# Appui technique à la Direction de l'Équipement dans le cadre de la prévention des risques naturels à Mayotte. Notes de l'année 2009.

BRGM/RP-57464-FR  
Juillet 2009

Le présent rapport compile l'ensemble des notes techniques faites à la demande de la DE au cours de l'année 2009. L'élaboration de ces notes est assurée par un géologue, spécialisé en risques naturels, en poste au BRGM de Mayotte ou par des experts du BRGM localisés en métropole ou à La Réunion. Cet appui revêt différentes formes qui ont le plus souvent un caractère d'urgence et demandent une grande disponibilité. Il peut s'agir notamment :

Illustration 4. Zonage de l'aléa mouvements de terrain modifié d'après le présent avis (fond orthophotos 2003 © IGN), échelle 1/5000.

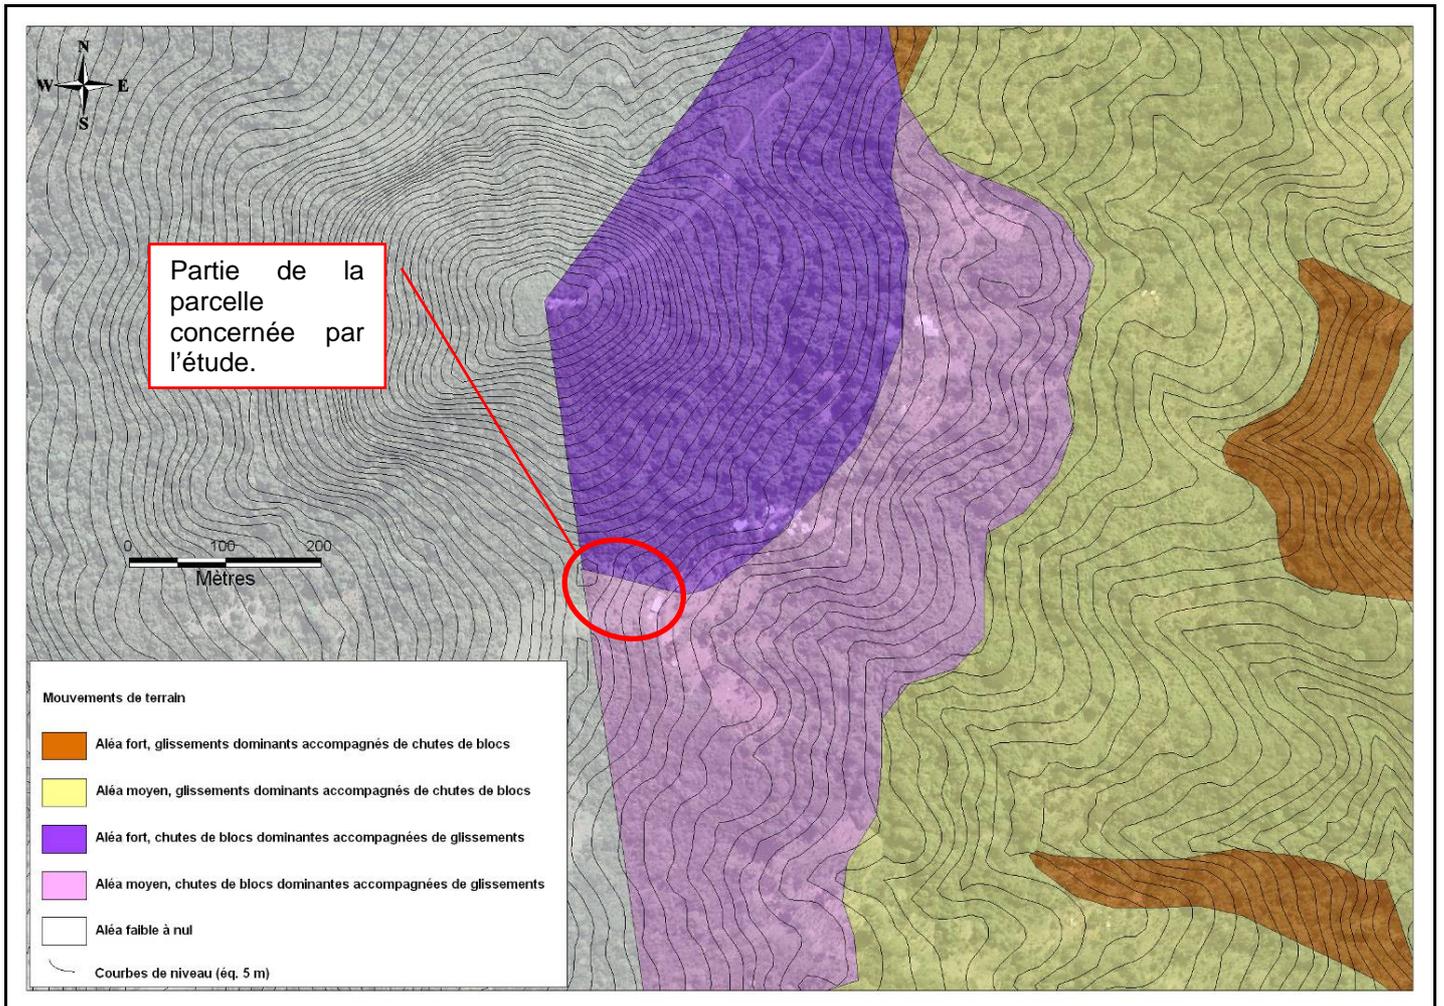
➤ Les blocs présents sur la parcelle en question correspondent à des indices de mouvement de terrain relativement anciens. Malgré une potentialité de remobilisation limitée étant donné que la pente est comprise entre 25 et 30° (cf. Illustration 3), certains de ces blocs sont instables sur la parcelle. Il est donc recommandé d'effectuer des purges de ces blocs afin de garantir la sécurité en aval.

Par conséquent, une nouvelle délimitation de l'aléa « chutes de blocs dominantes » peut être envisagée : (cf. illustration 4. ci-après)
